**Dot.: postępowania o udzielenie zamówienia publicznego nr PI.I.271.52.2021 w trybie podstawowym bez negocjacji na Rozbudowę remizy strażackiej OSP w Starej Kamionce.**

### Wyjaśnienie i zmiana treści SWZ

## RZUT WIĘZBY DACHOWEJ

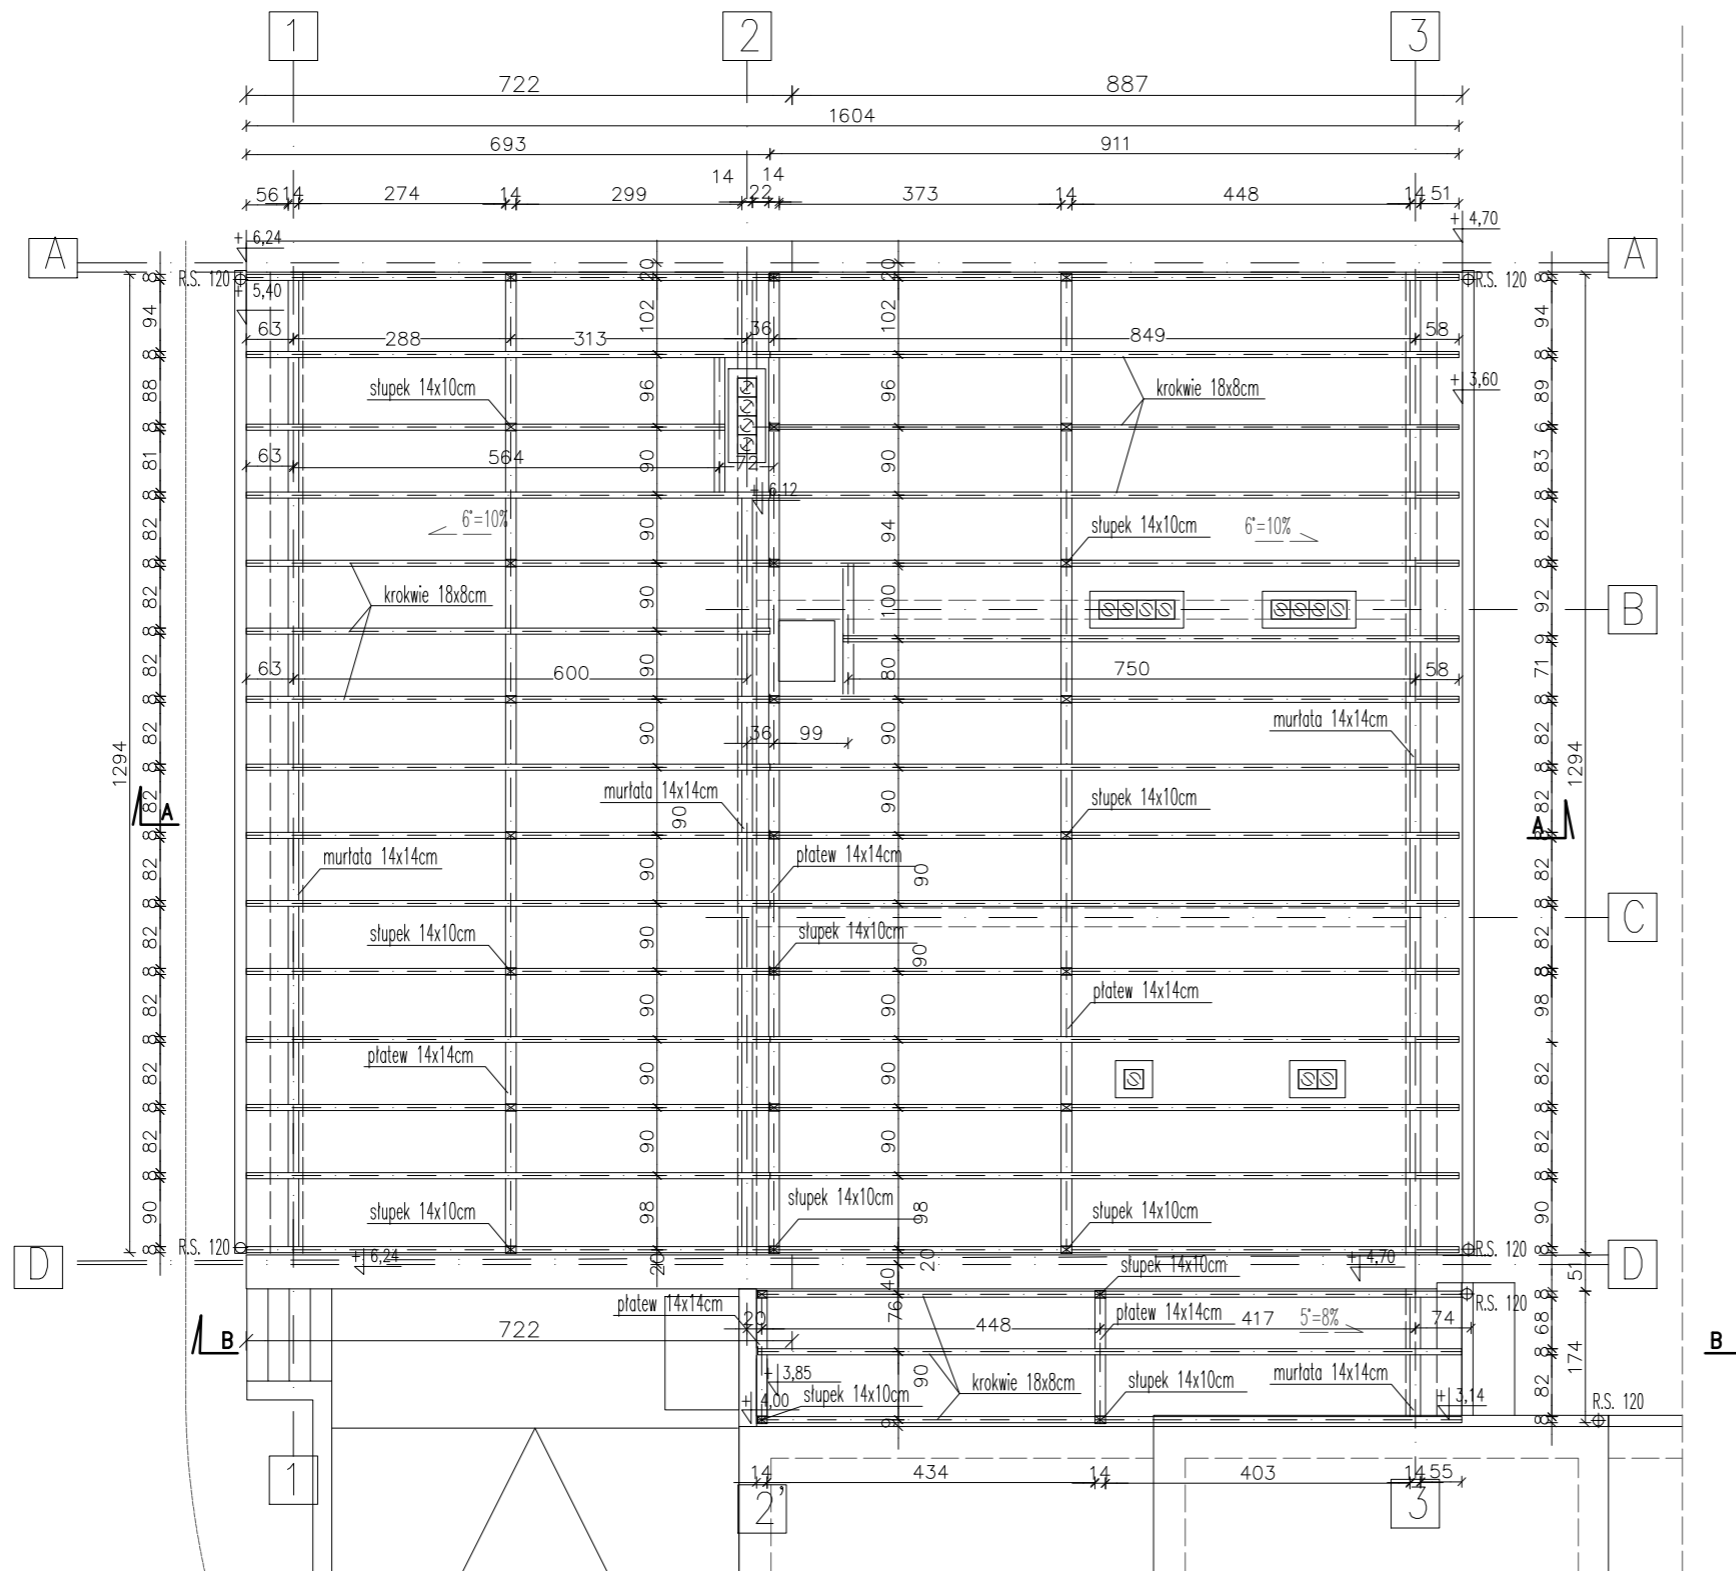
6. Brak pozycji przedmiarowej na wykonanie słupków w konstrukcji dachu. Proszę o uzupełnienie. Proszę również o udostępnienie zestawienia drewna.

Odpowiedź: Słupki zostały uwzględnione w pozycji nr 49 przedmiaru robót budowlanych. Dokumentacja została uzupełniona o zestawienie drewna na więźbę dachową (rysunek nr A3)
